RESOLUCIÓN N°

POR MEDIO DEL CUAL NO SE APRUEBA OBRA HIDRÁULICA Y SE ADOPTAN OTRAS UNAS DETERMINACIONES

EL SUBDIRECTOR DE RECURSOS NATURALES DE LA CORPORACIÓN AUTÓNOMA REGIONAL DE LAS CUENCAS DE LOS RÍOS NEGRO Y NARE “CORNARE”, en uso de sus atribuciones legales, estatutarias, delegatarias, y

Imagen N° 2. Cambio de alineamiento en la Q. La Pastorcita

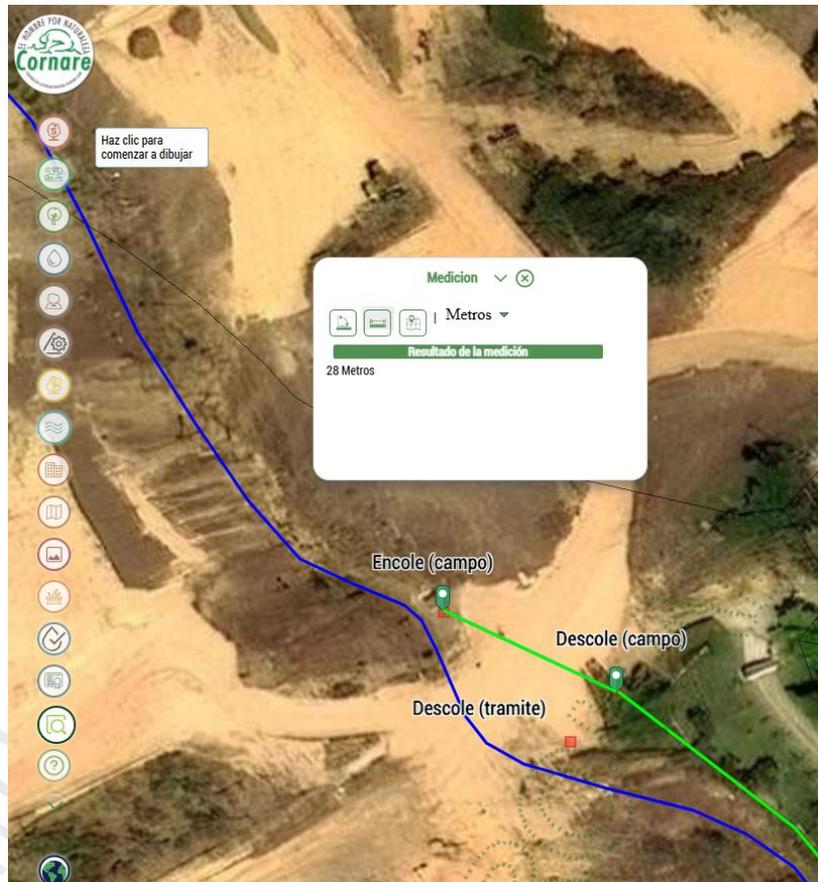
Para la obra hidráulica N°1, tubería de 36", presenta características diferentes a las autorizadas en cuanto a su longitud, dado que la obra implementada tiene una longitud aproximada de 28 m, que difiere de la autorizada de 6 m.

Adicionalmente, de acuerdo a la localización de las coordenadas tomadas en campo y las del trámite, se observa que la coordenada de descole es diferente a la autorizada y que con esto se cambia el alineamiento natural de la de la fuente (Imagen N°2).

Adicionalmente, de acuerdo a la localización de las coordenadas tomadas en campo y las del trámite, se observa que la coordenada de descole es diferente a la autorizada y que con esto se cambia el alineamiento natural de la de la fuente (Imagen N°2).

- Presenta características diferentes a las autorizadas en cuanto a su longitud, dado que la obra implementada tiene una longitud de 28 m, que difiere de la autorizada de 6 m.
- Las coordenadas de localización tomadas en campo y las del trámite, difieren, dado que la coordenada de descole es diferente a la autorizada y que con esto se cambia el alineamiento natural de la de la fuente

Imagen N° 3. Coordenadas de obra N°2 ejecutada en campo y coordenada de obra autorizada dentro del tramite

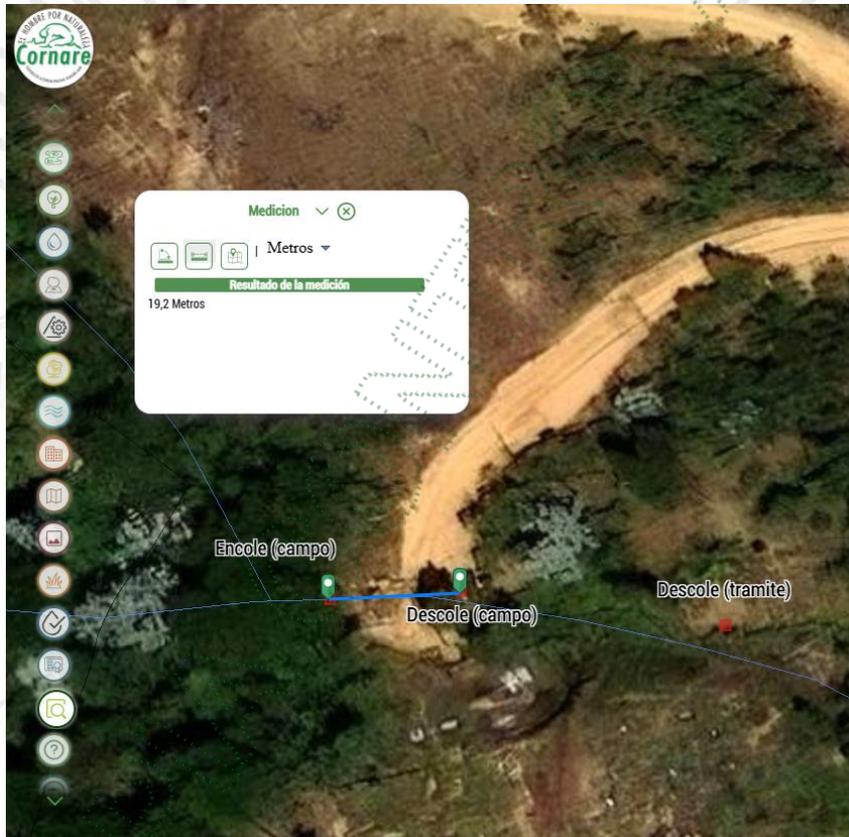
Cabe resaltar que la obra construida consiste en dos tuberías de 36" paralelas, no se encuentra autorizada por la Corporación, además al verificar la capacidad hidráulica de esta con los datos de entrada utilizados en la modelación digital para la obra autorizada, Box Culvert de 2.00 x 2.35 m, (Ilustración N°1), se evidencia que la obra implementada (tubería doble de 36") no tiene suficiencia hidráulica para transportar el caudal de diseño de los 100 años de 15.78 m³/s (Ilustración N°2)

Ilustración N° 1. Datos de entrada de obra autorizada (Box Culvert de 2.00 x 2.35 m)

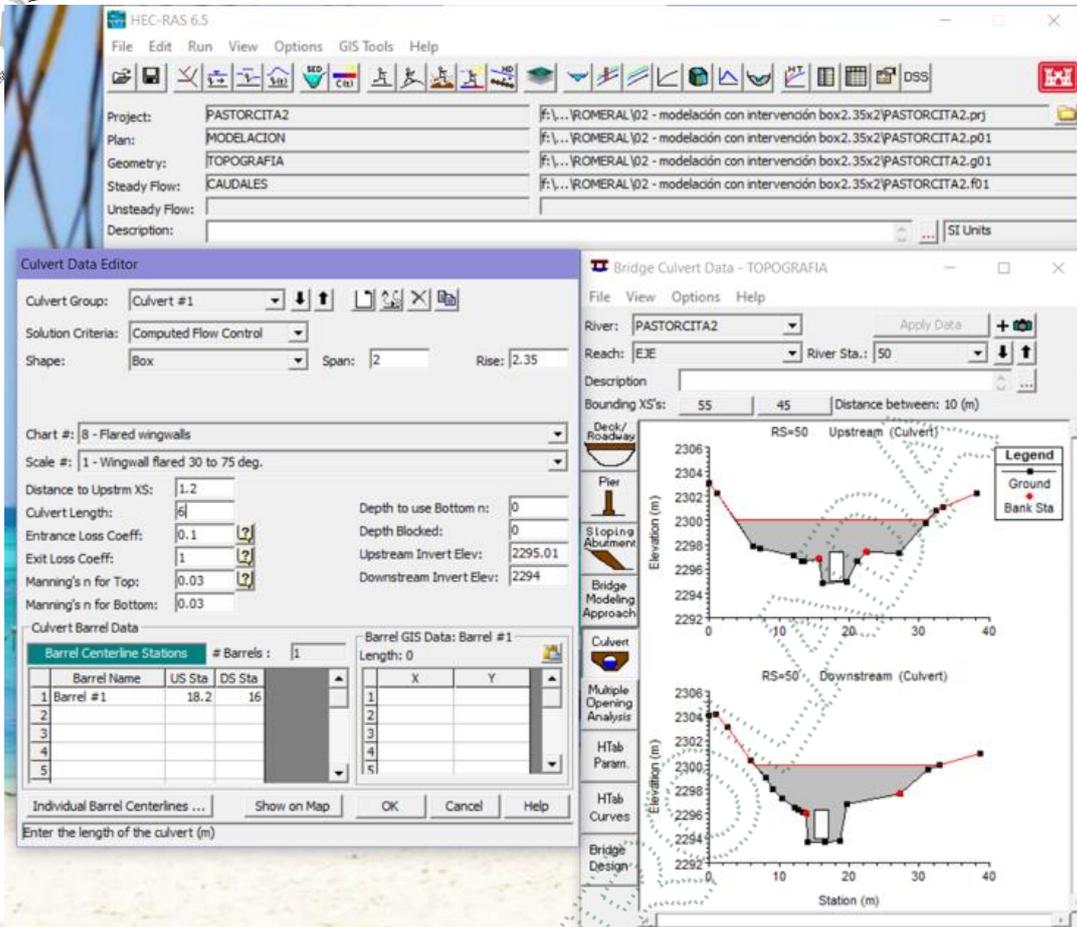
Para el caso de la Obra N°2, la obra construida consiste en dos tuberías de 36" paralelas, la cual no se encuentra autorizada por la Corporación, asimismo al verificar la capacidad hidráulica de ambas tuberías con los datos de entrada utilizados en la modelación digital para la obra autorizada, Box Culvert de 2.00 x 2.35 m, (Ilustración N°1), se evidencia que la obra implementada (tubería doble de 36") no tiene suficiencia hidráulica para transportar el caudal de diseño de los 100 años de 15.78 m³/s (Ilustración N°2)

- La obra no se encuentra autorizada por la Corporación, asimismo al verificar la capacidad hidráulica de ambas tuberías con los datos de entrada utilizados en la modelación digital para la obra autorizada, Box Culvert de 2.00 x 2.35 m, (Ilustración N°1 del el Informe Técnico N° IT-07388 del 30 de octubre del 2024).
- Se evidencia que la obra implementada (tubería doble de 36") no tiene suficiencia hidráulica para transportar el caudal de diseño de los 100 años de 15.78 m3/s (Ilustración N°2 el Informe Técnico N° IT-07388 del 30 de octubre del 2024).
